**Regierungspräsidium Karlsruhe
Abteilung 5, Referat 53.1**

Polder Bellenkopf / Rappenwört

Anlage zur Synopse Nr. 17

Zur Alternativlosigkeit der Vorhabenbestandteile
Bootsanlegestelle Altrheinbrücke, Wildrettungshügel, Graben 3
(Abschnitt südlich des Gartenhausgebiets Fritschlach) und
Drainierung des Parkplatzes im Rheinpark

Abbildung 1: Lage der Maßnahmen zur Wildrettung

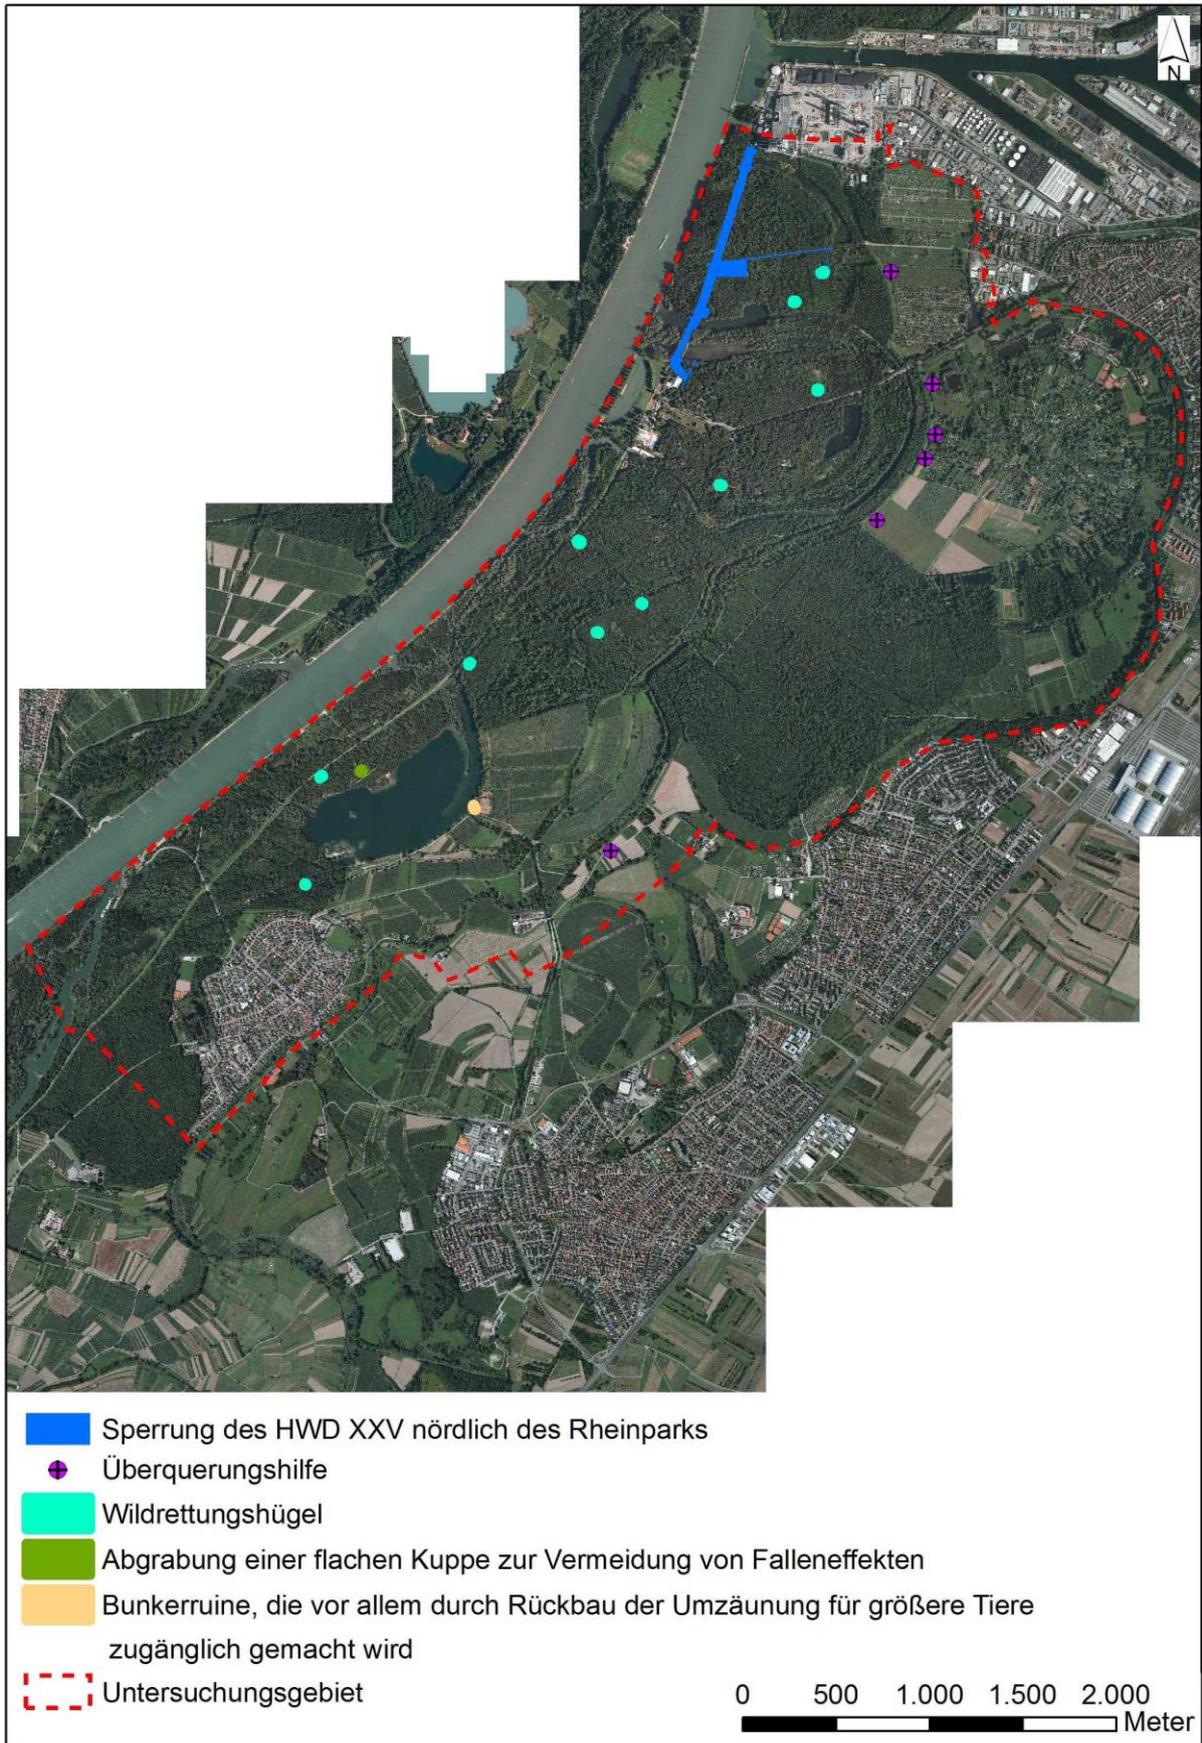
Das Amt für Umwelt- und Arbeitsschutz der Stadt Karlsruhe hat in seiner Stellungnahme zum Polder Bellenkopf/Rappenwört in Kap. 2.2 eine eigenständige Alternativenprüfung für die folgenden Vorhabensbestandteile gefordert:

Die Lage der Wildrettungshügel ist nach den folgenden Kriterien ausgewählt:

- Möglichst gleichmäßige Verteilung
- Hohe topographische Lage
- Möglichst keine Biotoptypen mit sehr hoher Bedeutung für den Naturschutz

Die hohe topographische Lage der Wildrettungshügel hat zwei Vorteile:

- Durch das steigende Wasser werden Tiere zu den Wildrettungshügeln geleitet. Die Ökologischen Flutungen führen hierbei zu Lernprozessen bei den Tieren.
- Weil die relative Höhe über dem Geländeniveau gering gehalten wird, bleibt die Flächeninanspruchnahme im geringstmöglichen Umfang.

Aus diesen Gründen gibt es zur Lage der Wildrettungshügel auf den topographisch höchstgelegenen Stellen keine Alternative.
